ラフター・オルター旋回角度検出器作動確認の件

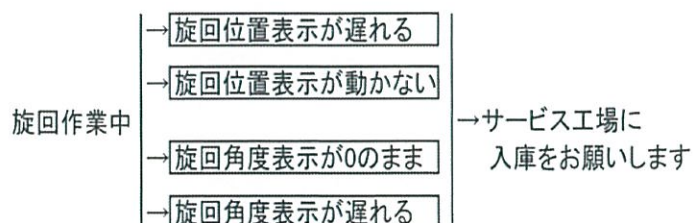
本不具合の有無を確認する方法として、運転室内の過負荷防止装置表示器(ACS画面)のクレーン旋回角度及び旋回位置の表示を確認することで判断出来ます。

クレーン旋回作業中に【旋回角度の位置表示が遅れて表示する場合】や【旋回角度値と旋回位置の表示が動かない場合】など上部旋回体とACS画面の表示状態に不具合の状態が見られた時は速やかに弊社支店、営業所の担当者及び弊社担当サービス工場にご連絡の上、車両をサービス工場に入庫をお願いします。
